LE PROJET HARIBO FACE AU RISQUE INONDATION

ETUDE HYDRAULIQUE SUR L'USINE HARIBO A UZES

Notice hydraulique

Q100 – état actuel – vitesses (en m/s)

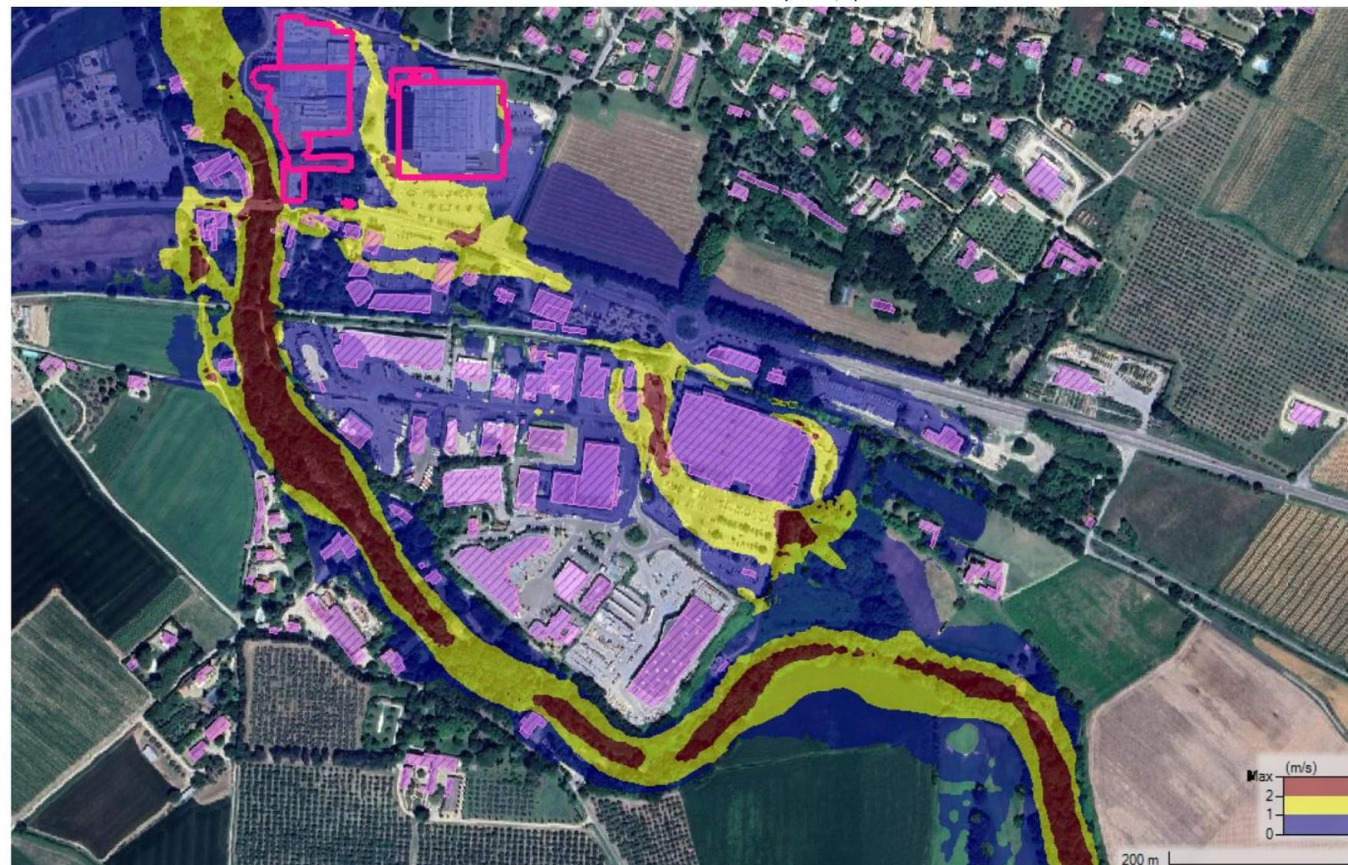
ZONE TF-U CLASSÉE INONDABLE AVEC ALEA TRÈS FORT (RISQUE LE + ÉLEVÉ)
PPRI – PLAN PRÉVENTION RISQUE INONDATION – MARS 2025

L'emprise au sol semble **dépasser les limites autorisées**

Déblais stockés pendant les travaux, mais **interdit par le PPRI**

Construction **inenvisable** sans modifier le PPRI

Mesures correctives nécessaires mais possibilités **limitées**
